TISCHVORLAGE

**Ausschuss für Dorfgestaltung und Denkmalschutz
am 20.11.2019**

TOP 1.2. Sanierungssatzung Stadt Blankenberg

Beteiligung der Öffentlichkeit, der Behörden und der sonstigen Träger öffentlicher Belange - Stellungnahmen -

Lageplan
Altlasten- und Hinweisflächen

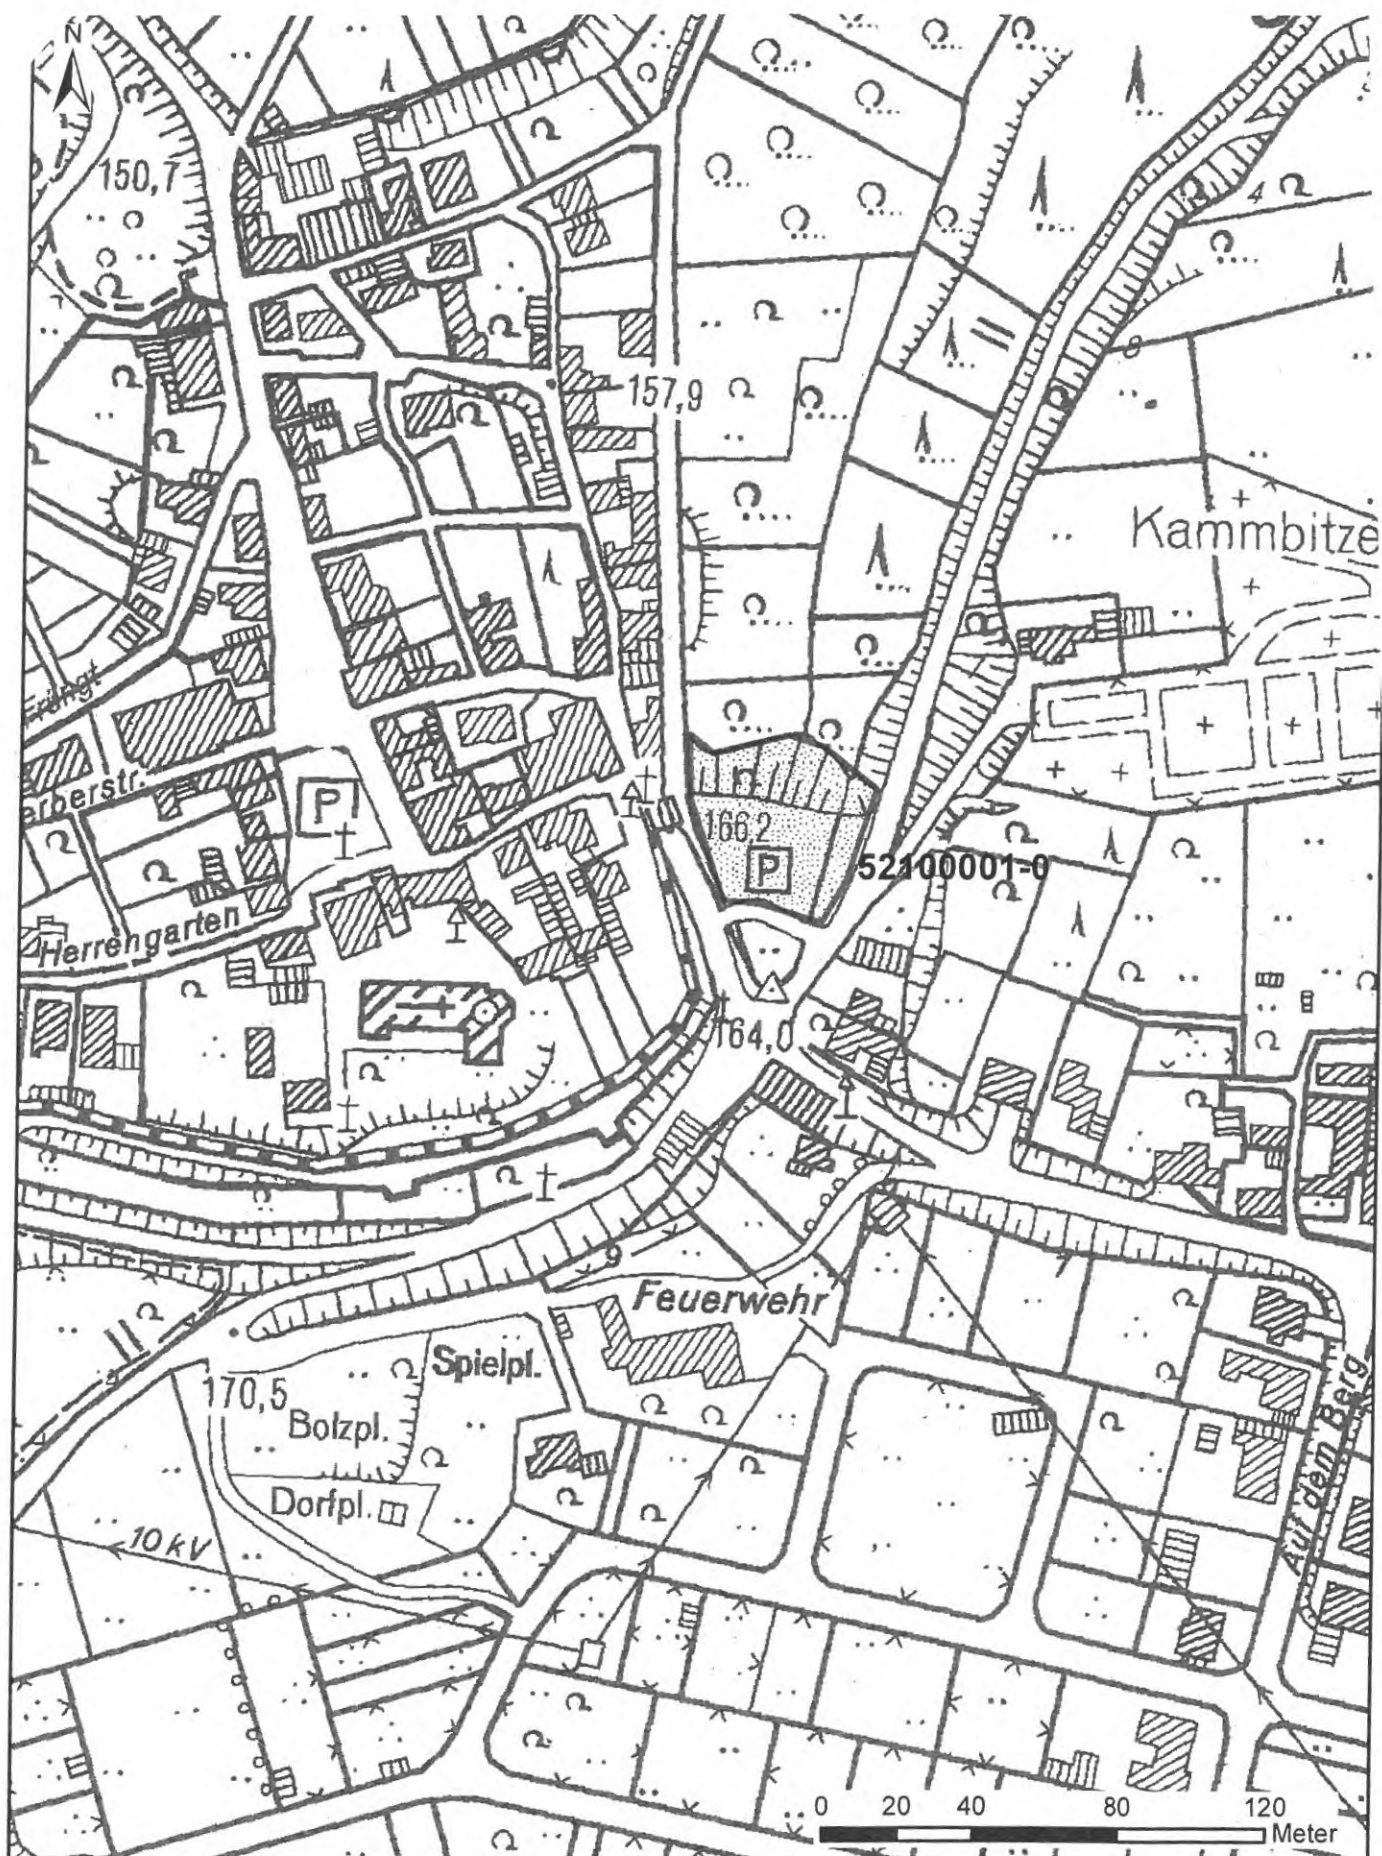
Die im südöstlichen Sanierungsgebiet ausgewiesene Parkplatzfläche ist im Altlasten- u. Hinweisflächenkataster des Rhein-Sieg-Kreises nachrichtlich als Altablagerung mit der Nr. 5210/0001-0 (siehe Lageplan) registriert.

Die Auswertung historischer Karten hat gezeigt, dass es sich bei der Altablagerung um eine künstliche Anschüttung handelt. Angaben über Art und Umfang der Aufschüttung oder umweltgeologische Informationen liegen dem Rhein-Sieg-Kreis nicht vor, so dass der Bodenbelastungsverdacht nicht abschließend bewertet werden kann.
